【営技 17-142 改】

ケーエスエス株式会社

### Si-MoBo ロータリーエンコーダ型式変更のご案内

代替品外形

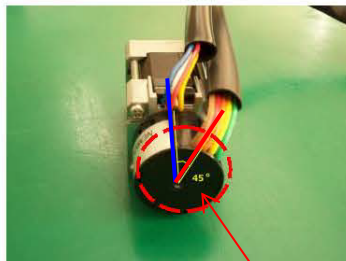
現在 **Si-MoBo** (□20) で搭載されております「ネミコン株式会社」製ロータリーエンコーダを同社型の別型式のものに変更いたします。変更に伴い、各製品エンコーダ部 L 寸が若干短くなります。(15mm→13mm) また、配線部の引き出し角度が 0° から 45° に変更されます。詳細については次項「変更詳細」をご参照ください。

項目	変更前	変更後
型式	LOM-200-2MC-250-030-00 L300	18M-200-2MC-A25-15-00E
エンコーダL寸法	15mm	13mm
モータ、エンコーダ線 引出角度差	0°	45°

代替品 (引出角度 45° )

従来品 (引出角度 0° )

配線引出位置：  
(青線位置から赤線位置へ 45° 移動)
